SERVICE INFO – INA 0014

Nový šroub napínací kladky 531 0274 30

Výrobci:	Audi, Volkswagen
Modely:	
Audi	A6
Volkswagen	T4, LT 28-35, LT 28-46
Motory:	2.4 D, 2.5 TDI
LuK-AS č.:	531 0274 30
OE čísla:	074 1092 43 R 074 1092 43 (nahrazeno) 074 1092 43 G (nahrazeno) 074 1092 43 F (nahrazeno)

Obrázek 1: 531 0274 30

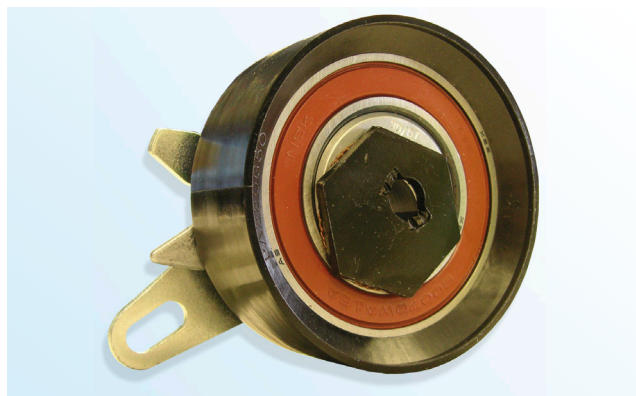
V rámci neustálého vývoje našich produktů dodává LuK-AS s napínací kladkou 531 0274 30 nový šroub (obrázek 3).

LuK-AS doporučuje nahradit originální šroub (obrázek 2) dodaným šroubem.

Vlastnosti:

- Šroub s plochou hlavou Torx
- Hlava šroubu \varnothing 18,5 mm
- Třída pevnosti 10.9
- Prostředek pro zajištění šroubu na závit
- Zvýšená samosvornost

Utahovací moment: $20 \pm 1,5$ Nm
